DELIBERAZIONE DELLA GIUNTA REGIONALE 24 giugno 2019, n. 1122

D.lgs 152/2006 e ssmmii e LR 11/2001 e ssmmii- Procedura di VIA di competenza Statale relativa ad un impianto eolico da realizzare nel Comune di Bovino e relative opere di connessione alla RTN da realizzare nei comuni di Castelluccio dei Sauri e Deliceto, costituito da n.10 WTG per una potenza complessiva di 31,35 MW - Proponente: Winderg Srl Parere di competenza della Regione Puglia.

Parere espresso nella seduta del 07/05/2019 - Parere.

Oggetto: Impianto Eolico nel Comune di Bovino (FG) e relative opere di connessione nel Comune di Deliceto (FG) alla località "Monte Livagni" composto da 10 aerogeneratori per una potenza complessiva di 31,35 MW.

Stralcio tav. GE_BOV01_PE_6_1 (in rosso strade di progetto, in arancione strade esistenti)

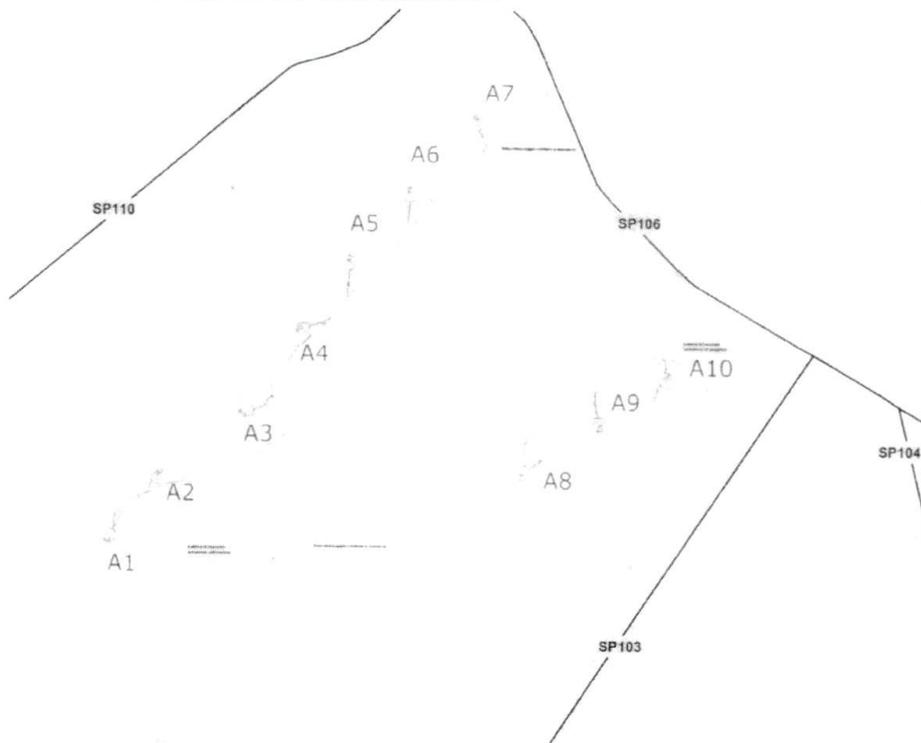
In particolare, per accedere alle torri A3 - A4 - A5 - A6 - A7 è prevista l'apertura di un imbocco a partire dalla SP106. Le torri dalla A7 alla A3 che si dispongono lungo la linea di crinale, saranno servite da una pista di nuova realizzazione. A partire dalla torre A3 è previsto un collegamento diretto alla strada comunale "Tratturo di Cologna", dalla quale sono previsti gli accessi diretti alle torri A1 e A2. Gli adeguamenti sulla strada comunale "Tratturo di Cologna" riguardano il tratto compreso tra la torre A1 e il collegamento alla torre A3, per una lunghezza complessiva di 950 m circa.

Gli aerogeneratori denominati A8-A9-A10 si dispongono parallelamente alla strada comunale "Tratturo di Tegola" a partire dalla quale sono previsti gli accessi per ogni turbina. In progetto si prevedrà di adeguare l'intera strada comunale "Tratturo di Tegola" (lunghezza circa 7332 m) ed i

relativi accessi sia dalla strada SP106 che dalla SR01.

Per quanto riguarda l'invaso individuato dagli aerogeneratori A3, A4, A5, A6, A7, A8, A9, A10 la relazione archeologica ha evidenziato la presenza di materiale archeologico sparso in superficie. La viabilità da eseguire secondo la sezione tipo della Tav. GE_BOV01_PE_6_2, indica la sezione stradale composta da carreggiate, cunette e scarpate per una dimensione trasversale totale di circa mt. 10,00. Inoltre sempre analizzando la sezione stradale di progetto sono evidenti i riporti rispetto alla linea che definisce il "terreno naturale", che vanno a modificare anche dal punto di vista altimetrico la giacitura originaria del terreno.
